Ons kenmerk MK/DROS/INFRA/2024
Uw kenmerk 3428446
Datum 6 september 2024
Bijlage(n)
Pagina 1/1

Onderwerp Verkeersadvies

Gelet op artikel 24 van het Besluit Administratieve Bepalingen inzake het Wegverkeer adviseer ik, over het voorgenomen verkeersbesluit tot het inrichten van een gehandicapte parkeerplaats op de **Keersluis t.h.v. 90** te Alphen aan den Rijn, het volgende.

Voorgestelde locatie voor de GGP

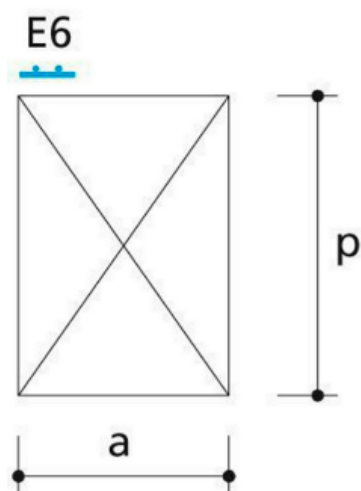
Alvorens op deze aanvraag te beschikken dient u te overwegen of de noodzaak tot aanwijzing gerechtvaardigd is en mogelijke realisering hiervan zich verhoudt tot de ter plaatse beschikbare parkeerruimte in verhouding tot de aldaar aanwezige parkeerdruk dan wel of parkeren op eigen erf van aanvrager tot de mogelijkheid behoort.

bestaat van de zijde van de politie geen bezwaar tegen het aanwijzen, inrichten en in stand houden van een door u aan te wijzen parkeerplaats als gehandicaptenparkeerplaats.

Deze parkeerplaats dient als gehandicaptenparkeerplaats te worden aangeduid middels bord E-06 van bijlage I van het Reglement verkeersregels en verkeerstekens 1990. Dit bord dient op duidelijk waarneembare wijze voor het overige verkeer te zijn aangebracht

Middels een onderbord, waarop het kenteken van het voertuig van aanvrager is vermeld, wordt aangeduid dat deze parkeerplaats uitsluitend bestemd is voor dat voertuig.

Gelet op de maatvoering van een gehandicapten parkeerplaats, wil ik u wijzen op de richtlijn van het CROW 15.1.2

- $a = 3,50$ m
 $a = 3,00$ m, bij vrije uitstapstrook naast parkeervak
- $p = 5,00$ m
